改善箇所説明図

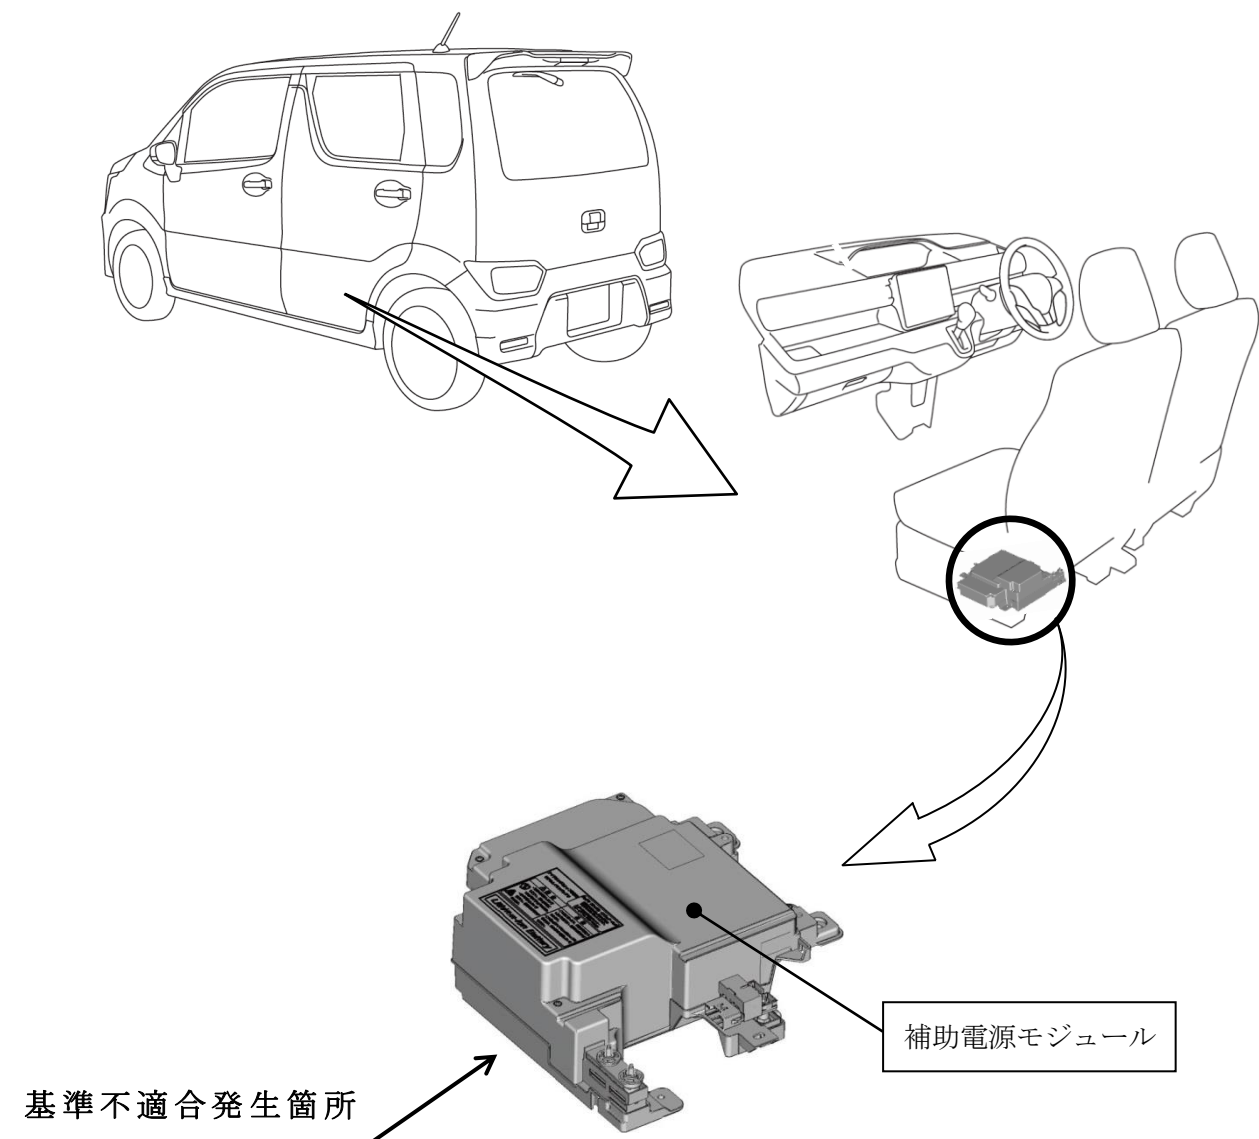
補助電源モジュールの制御プログラムが不適切なため、減速時アイドリングストップ状態から再加速に切り替わる過渡期に、スタータ機能付発電機に流れる大電流を過大と判断し、鉛バッテリーへの充電回路を遮断したままとする保護制御に入ることがある。このため、表示灯が点滅し、そのままの状態で使用を続けると、鉛バッテリーが放電し、最悪の場合、エンストやエンジン始動不能に至るおそれがある。

補助電源モジュールの制御プログラムを書き換える、または、補助電源モジュールを対策品に交換する。

識別：ID プレートに赤色のシールを貼付する。
